AUTORIDAD NACIONAL
DE LICENCIAS AMBIENTALES

COMUNICACIÓN
ACTO ADMINISTRATIVO

Referencia: Expediente: LAM5678
Asunto: Comunicación Resolución No. 00391 del 20/03/2018

Figura 2.5 Áreas de Influencia Indirecta y Directa Físico-biótica del proyecto

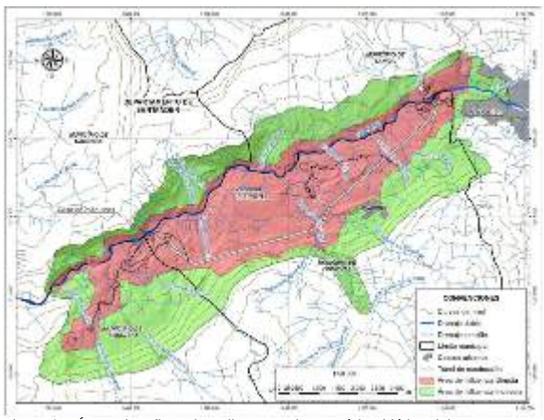
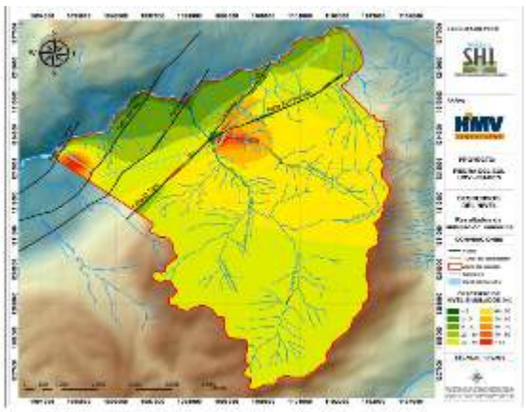
Para el componente hidrogeológico, las metodologías implementadas para la realización de los modelos son adecuadas. Sin embargo, en la caracterización hidrogeológica y en el ejercicio para el establecimiento del Área de Influencia Directa- AID, se evidencia que no fueron aplicadas con rigurosidad, es así que para el Área de Influencia Directa -AID no se estimó las extensiones en espacio, ni el tiempo de los impactos por la construcción del túnel, el tipo y la intensidad de abatimiento del recurso hídrico subterráneo, durante las distintas fases del proyecto, a partir del radio del cono de abatimiento generado por la construcción del túnel de 9,09 Km.

Además, una comparación entre la Figura 2.5 Áreas de Influencia Indirecta y Directa Físico-biótica del proyecto, presentado por la empresa en el capítulo 2, página 8 y la Figura 3.54 Zona de posible afectación del túnel de conducción. Escenario A (capitulo 3, página 139), muestra una incoherencia entre lo planteado como áreas de afectación en lo que respecta al recurso hídrico subterráneo. Se evidencia un análisis aislado y parcializado, excluyendo al casco urbano de Pinchote y la cuenca hidrológica de la quebrada La Pinchota del Área de Influencia Directa - AID, siendo estas, las áreas de mayor afectación por abatimiento de los niveles simulados.

Por lo anterior esta Autoridad considera que la metodología utilizada para llevar a cabo los modelos hidrogeológicos es adecuada. Sin embargo, existieron inconsistencias en la delimitación y justificación del área de influencia física del proyecto. En consecuencia, esta autoridad ratifica lo expuesto en la Resolución objeto de alzada.

Figura 1 Localización de Áreas de importancia para la Conservación de aves en al área de influencia del Proyecto Hidroeléctrico
Fuente: SIG ANLA.01/02/2018,

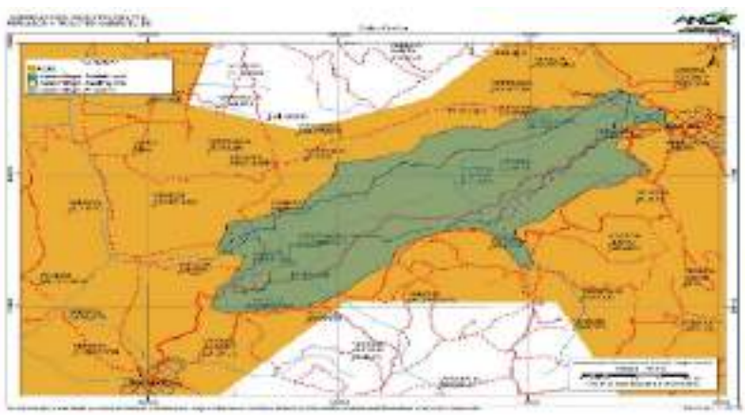
Por lo anterior, es dable señalar que la sociedad ISAGEN S.A. E.S.P no realizó un análisis que permita esclarecer cuales fueron los elementos técnicos que dan soporte a la definición del área de influencia, por lo que se considera que no da cumplimiento a lo establecido en el numeral 2.3 del artículo primero del Auto 2766 del 03 de septiembre del 2012, en relación a justificar técnicamente la determinación de la definición del Área Influencia Indirecta -AII del proyecto desde los componentes (…) y biótico (…), por tanto, esta Autoridad se reitera que el Área de Influencia del Proyecto no fue delimitada conforme a los Términos de Referencia HE-TER-1-01 ni de acuerdo a lo solicitado en el Auto 2766 del 2012.

Aunado a lo anterior, la ausencia de información en la caracterización biótica relacionada en las Áreas de Importancia para la Conservación de Aves – AICA, teniendo en cuenta que toda el área de influencia del proyecto se encuentra sobrepuesta al AICA CO074 (Bosques Secos del Valle del Río Chicamocha), establecida desde el 2008 y cuyo principal objetivo es determinar el estatus, la distribución y los requerimientos ecológicos de dos especies de aves endémicas del cañón del Chicamocha y críticamente amenazadas: el Cucarachero de Nicéforo (Thryothorus nicefori) y el Colibrí Ventricastaño (Amazilia castaneiventris)4, información de carácter relevante para el análisis de la caracterización y contenido del Estudio de Impacto Ambiental-EIA. También para dicha área se establecen endemismos a nivel de especie y subespecie, como el de Ortalis columbiana, Myiarchus apicalis, Momotus

Figura 2.5 Áreas de Influencia Indirecta y Directa Físico-biótica del proyecto.

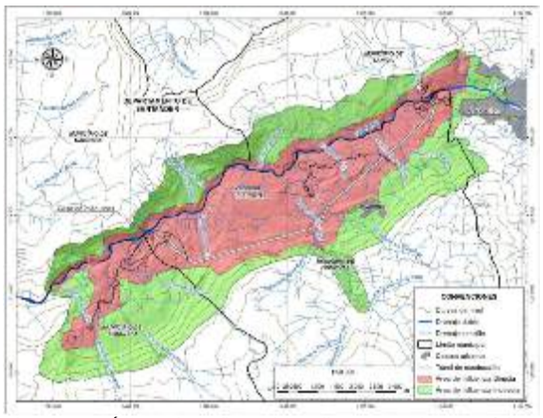
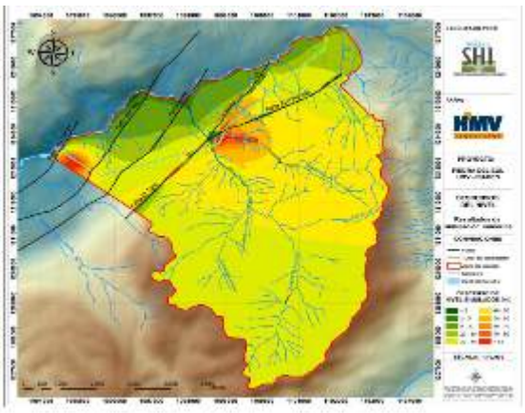
Para el componente hidrogeológico, no se estimó las extensiones en espacio, ni el tiempo de los impactos por la construcción del túnel, el tipo y la intensidad de abatimiento del recurso hídrico subterráneo, durante las distintas fases del proyecto, a partir del radio del cono de abatimiento generado por la construcción del túnel de 9,09 km.

Una comparación entre la Figura 2.5 Áreas de Influencia Indirecta y Directa Físico-biótica del proyecto, presentado por la empresa en el capítulo 2, página 8 y la Figura 3.54 *Zona de posible afectación del túnel de conducción. Escenario A* (capitulo 3, página 139), muestra una incoherencia entre lo planteado como áreas de afectación en lo que respecta al recurso hídrico subterráneo. Se evidencia un análisis aislado y parcializado, excluyendo al casco urbano de Pinchote y la cuenca hidrológica de la quebrada La Pinchota del área de influencia directa, siendo estas, las áreas de mayor afectación por abatimiento de los niveles simulados.

Figura 3.64 DHI para manantiales y quebradas y descensos simulados con el modelo numérico

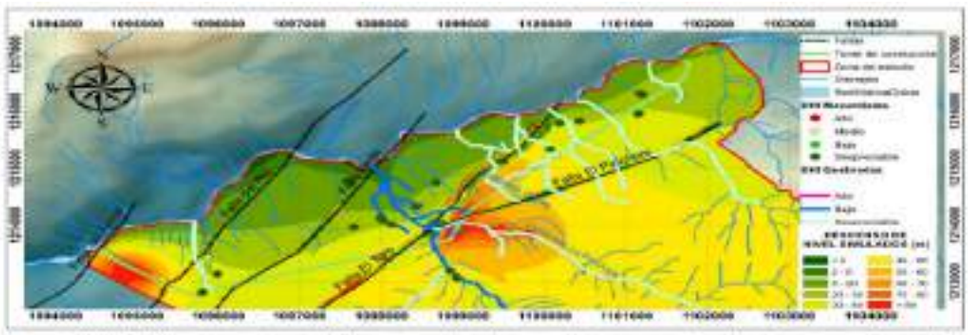
La comparación realizada en el documento (Figura 3.64; capitulo 3; página 156) y en el cual resalta la coherencia relativa entre el modelamiento numérico y el DHI, generando una alerta de monitoreo en la quebrada La Laja. Sin embargo, se evidencia ciertas incongruencias en el análisis comparativo. Por ejemplo: para la modelación matemática la mayor afectación por el abatimiento de niveles en la zona, se encuentra localizada en la confluencia de los sistemas de fallas de El Toro y El Pinchote, siendo la Quebrada La Pinchota, el drenaje con mayor afectación, mientras que el método DHI considera despreciable la afectación para este cuerpo de agua. Por otro lado, los manantiales se consideran de muy baja afectación (despreciable por utilizar el término propuesto) con la metodología DHI y en una zona con descensos entre 20 y 40 metros de abatimiento.

Figura 3.64 DHI para manantiales y quebradas y descensos simulados con el modelo numérico

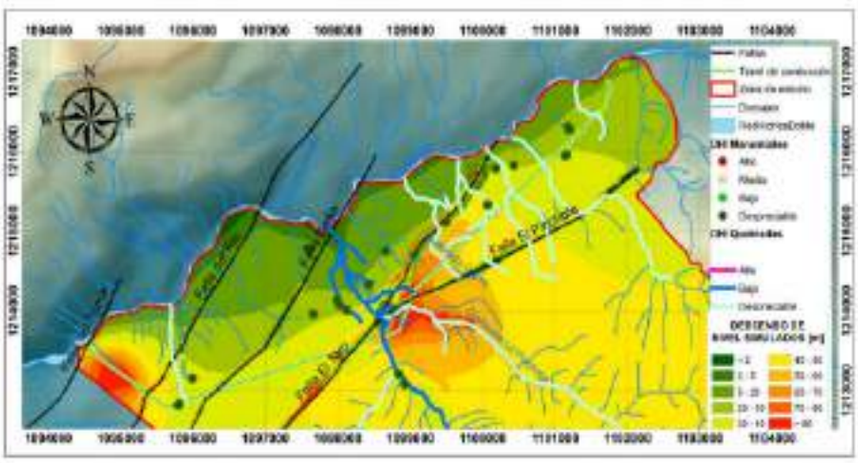
Por otro lado, los manantiales se consideran de muy baja afectación (despreciable por utilizar el término propuesto) con la metodología DHI en una zona con descensos entre 20 y 40 metros de abatimiento.

Figura 3.64 DHI para manantiales y quebradas y descensos simulados con el modelo numérico

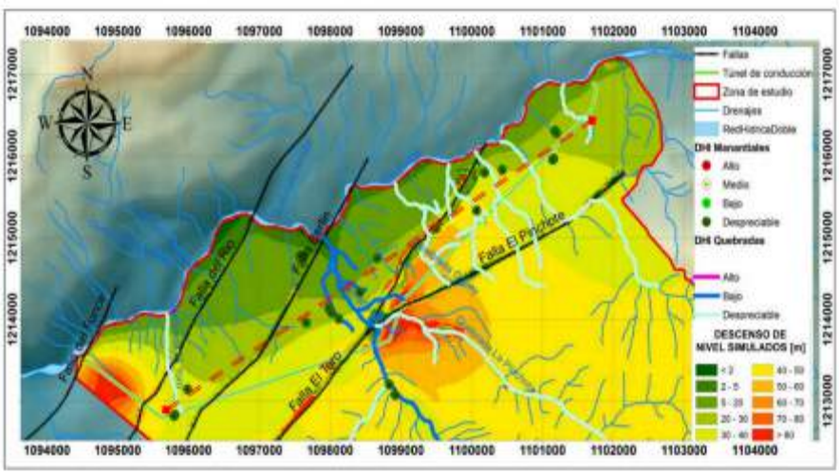
En relación con las variaciones del nivel freático la modelación numérica muestra un descenso en los niveles de 5 hasta 40 metros, sobre el corredor de descarga que conforman los manantiales inventariados y que son altamente sensibles a cualquier fluctuación por mínima que esta sea. Este impacto tendría un carácter irreversible si se tiene en cuenta la descripción presentada en el Estudio de Impacto Ambiental- EIA, por lo que su importancia estaría en crítico. Ahora bien, el análisis con el método DHI considera despreciable la afectación para los cuerpos de agua y los manantiales, por lo que la importancia de este impacto estaría como bajo a muy bajo. Razón por la cual, esta Autoridad no encuentra coherencia en los resultados presentados.

Figura 2.5 Áreas de Influencia Indirecta y Directa Físico-biótica del proyecto.

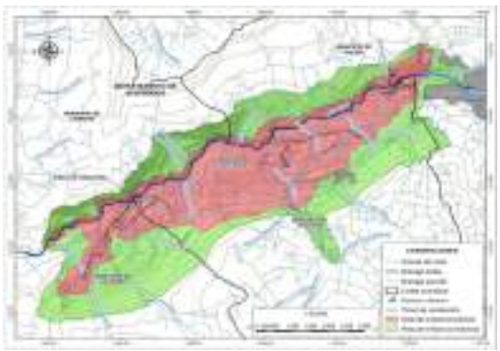
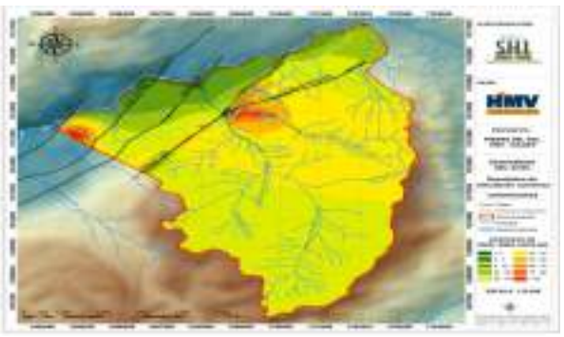
Además, una comparación entre la Figura 2.5 *Áreas de Influencia Indirecta y Directa Físico-biótica del proyecto*, presentado por la empresa en el capítulo 2, página 8 y la Figura 3.54 *Zona de posible afectación del túnel de conducción. Escenario A* (capitulo 3, página 139), muestra una incoherencia entre lo planteado como áreas de afectación en lo que respecta al recurso hídrico subterráneo. Se evidencia un análisis aislado y parcializado, excluyendo al casco urbano de Pinchote y la cuenca hidrológica de la quebrada La Pinchota del área de influencia directa, siendo estas, las áreas de mayor afectación por abatimiento de los niveles simulados.
